AKCINĖ BENDROVĖ „VIA LIETUVA“

DĖL PIRKIMO DOKUMENTŲ PAAIŠKINIMO Nr. 6

Akcinė bendrovė Via Lietuva (toliau – Perkančioji organizacija) gavo tiekėjo (-ų) klausimą (-us) dėl vykdomo pirkimo (CVP IS ID 2358837) „**Valstybinės reikšmės magistralinio kelio A2 Vilnius-Panevėžys ruožo nuo 52,410 iki 56,200 km dešinės kelio pusės paprastojo remonto aprašo parengimas ir darbų atlikimas**“ (toliau – Pirkimas) dinaminės pirkimo sistemos „Valstybinės reikšmės kelių paprastieji remontai“ (III kategorija) pagrindu, dokumentų.

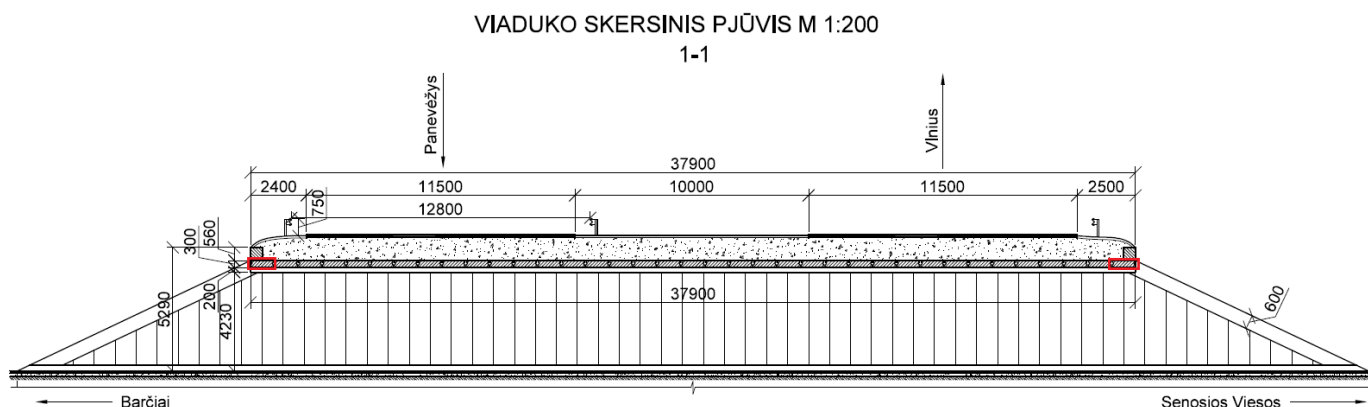
Konkursui pateiktoje Techninėje specifikacijoje (techninėje užduotyje) skyriaus „4.5. Tunelinis viadukas“ poskyryje „4.5.5 Deformaciniai pjūviai“ numatyta įrengti deformacinius pjūvius. Pateiktame viaduko pase nurodoma, kad deformaciniai pjūviai neįrengti. Prašome Jūsų patikslinti ar tikrai reikia įrengti deformacinius pjūvius ir jei reikia – kur juos rengti (prašome parodyti tai konkursui pateiktoje Viaduko fasado ir skersinio profilio scheme)?

Deformaciniai pjūviai neįrengiami. Techninių specifikacijų 4.5 punktas patikslintas, žiūrėti rašto „Dėl pirkimo dokumentų paaiškinimo Nr. 3“ atsakymą Nr. 6.

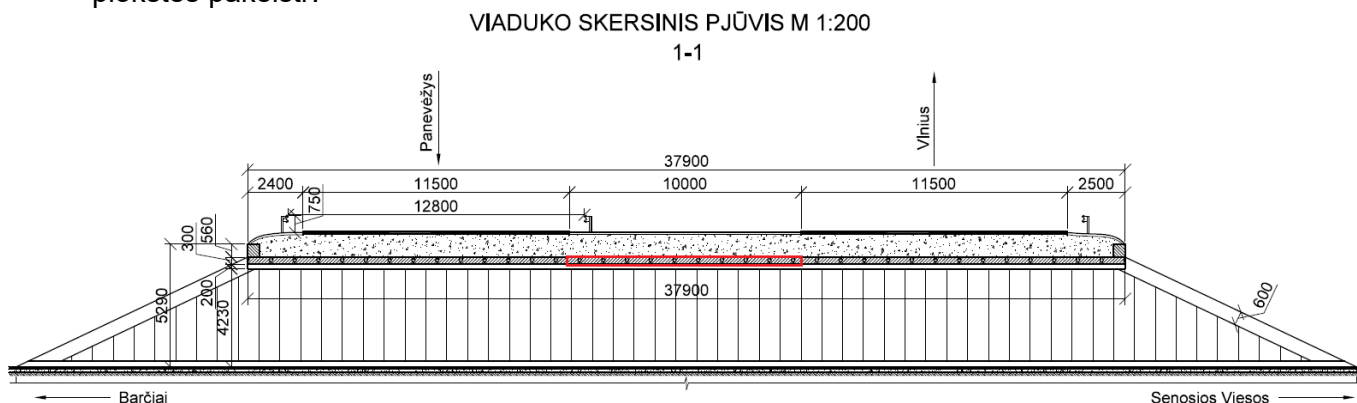
Konkursui pateiktoje Techninėje specifikacijoje (techninėje užduotyje) skyriaus „4.5. Tunelinis viadukas“ poskyryje „4.5.8 Prietilčiai, patiltė“ nurodyta įrengti naujus atviro tipo vandens nuleidimo latakus. Prašome Jūsų patikslinti ar juo reikia įrengti abiejose pusėse t. y. ties dešiniąją važiuojamąją dalimi ir ties kairiąją važiuojamąją dalimi. Ar juos įrengti ties viaduko sparnais (atraminėmis sienutėmis) šlaite link šlaito pado ar kitur?

Lataakai įrengiami abiejuose viaduko pusėse ties viaduko sparnais. Techninių specifikacijų 4.5 punktas patikslintas, žiūrėti rašto „Dėl pirkimo dokumentų paaiškinimo Nr. 3“ atsakymą Nr. 6.

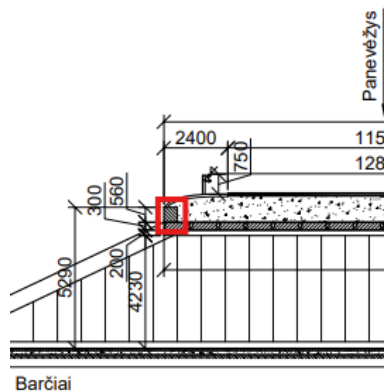
Konkursui pateiktoje Techninėje specifikacijoje (techninėje užduotyje) skyriaus „4.5. Tunelinis viadukas“ poskyryje „4.5.3 Turėklų ir turėkliniai blokai“ numatyta įrengti metalinius cinkuotus turėklus. Prašome Jūsų parodyti viaduko schemeje kur kaip reikia įrengti turėklus, kokio aukščio renti turėklus? Ar esamus konstrukcijos pritaikytos turėklų įrengimui? Ir ar turėklus reiks įrengti ir ties kairiąją važiuojamąją dalimi?

Turėklai įrengiami tik ant turėklinių bortų. Turėklus parinkti vadovaujantis technine specifikacija ir galiojančias teisės aktais. Techninių specifikacijų 4.5 punktas patikslintas, žiūrėti rašto „Dėl pirkimo dokumentų paaiškinimo Nr. 3“ atsakymą Nr. 6.

VIADUKO SKERSINIS PJŪVIS M 1:200

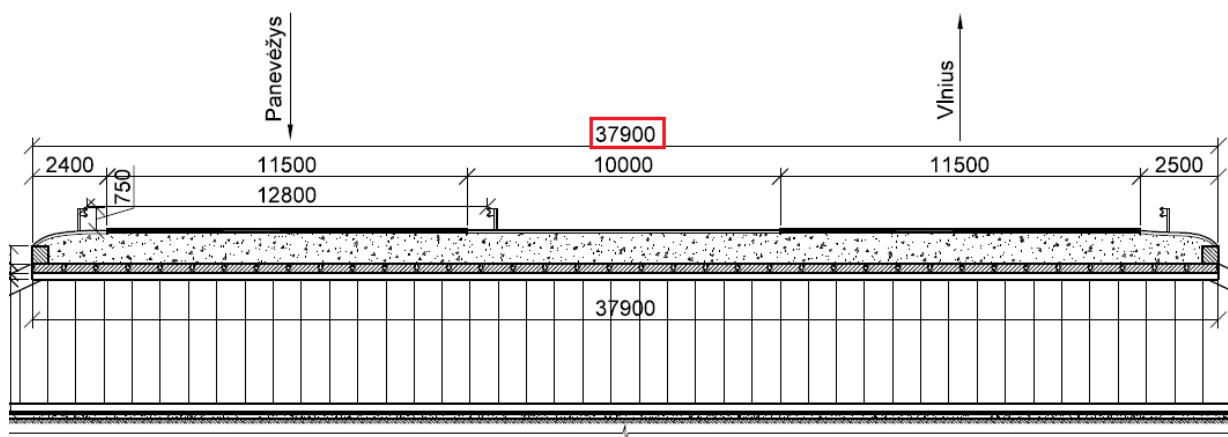
Konkursui pateiktoje Techninėje specifikacijoje (techninėje užduotyje) skyriaus „4.5. Tunelinis viadukas“ poskyryje „4.5.7. Atramos“ numatyta suremontuoti ramsius. Prašome Jūsų patikslinti ar ramsius reikia remontuoti ir po dešinę važiuojamąją dalimi, po skiriamąją juosta ir po kairiąją važiuojamąją dalimi t. y. visu viaduko pločiu (37,9m)?

Ramtai remontuojami visu viaduko pločiu. Techninių specifikacijų 4.5 punktas patikslintas, žiūrėti rašto „Dėl pirkimo dokumentų paaiškinimo Nr. 3“ atsakymą Nr. 6.

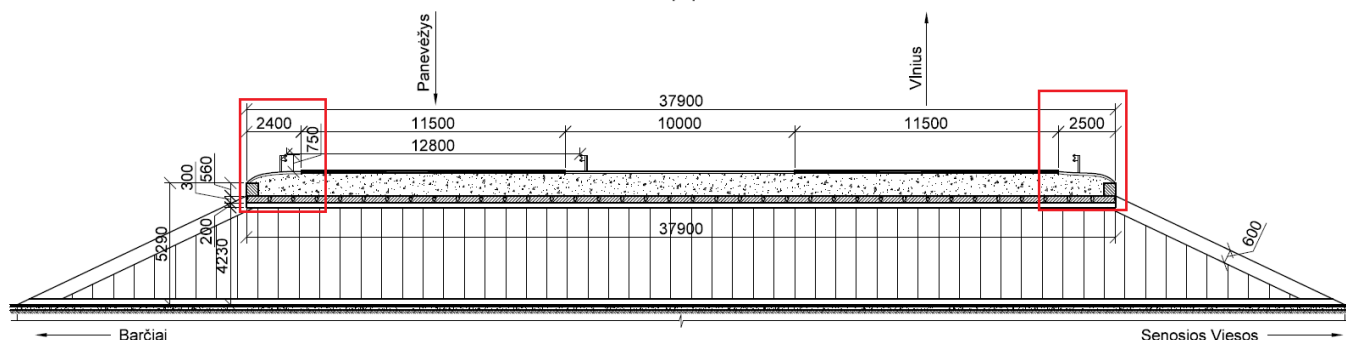
Konkursui pateiktoje Techninėje specifikacijoje (techninėje užduotyje) skyriaus „4.5. Tunelinis viadukas“ poskyryje „4.5.3 Turėklų ir turėkliniai blokai“ numatyta suremontuoti turėklinius blokus. Prašome Jūsų parodyti viaduko schemeje kurie elementai laikomi turėkliniais blokais?

Atsakymas: Žiūrėti į pateiktą žemiau paveikslėlį:

Pav.1

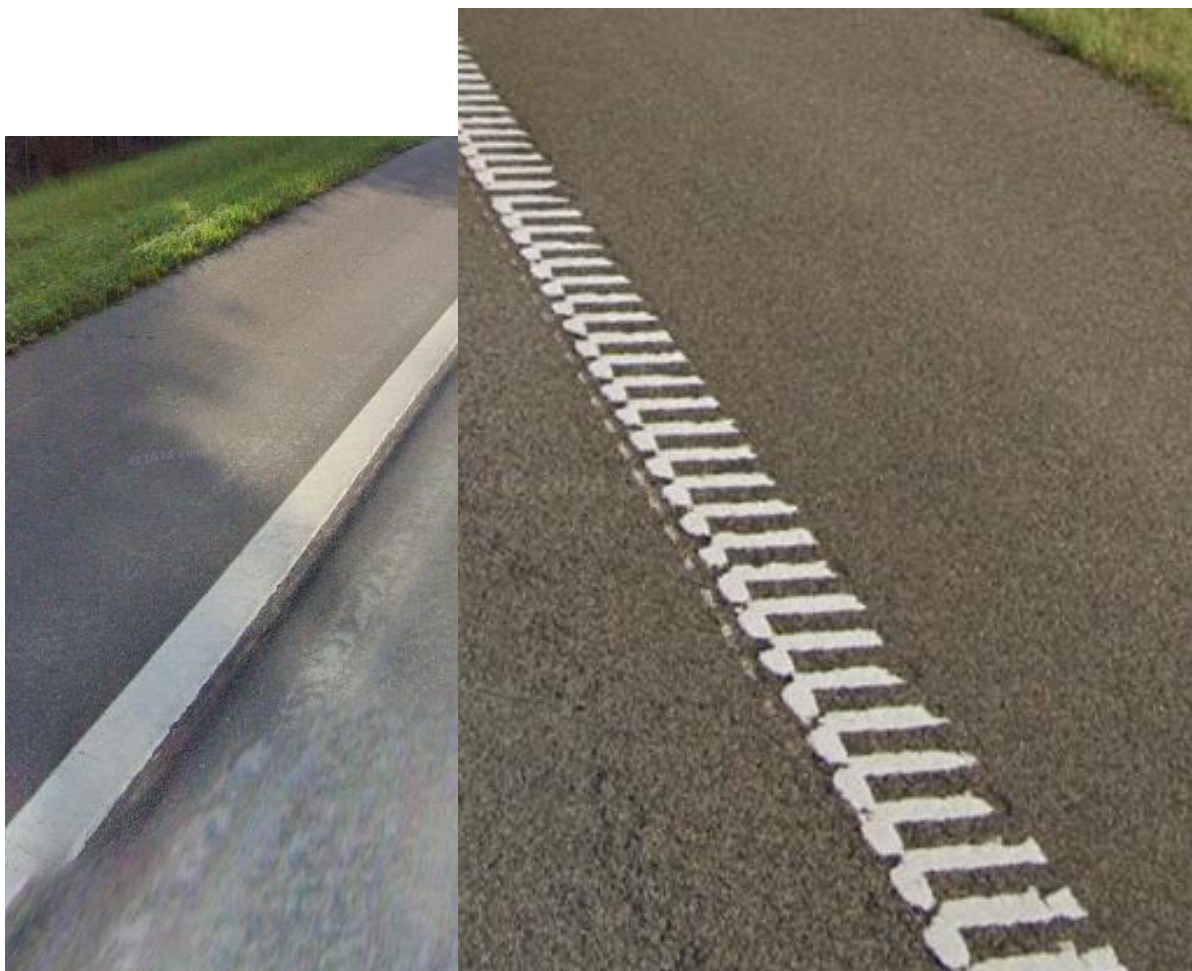
Šiuo metu numatytame remontuoti ruože kraštinės linijos įrengtos kaip ištisinės (ženklinimas 1.1.). Prašome Jūsų patikslinti ar po remonto reikės įrengti tokias pačias kraštines linijas (pav. 1) ar reiks įrengti struktūrinį ženklinimą, taip vadinamas „šukas“ (pav. 2)?

Kraštinėse linijose turi būti įrengtas struktūrinis ženklavimas.
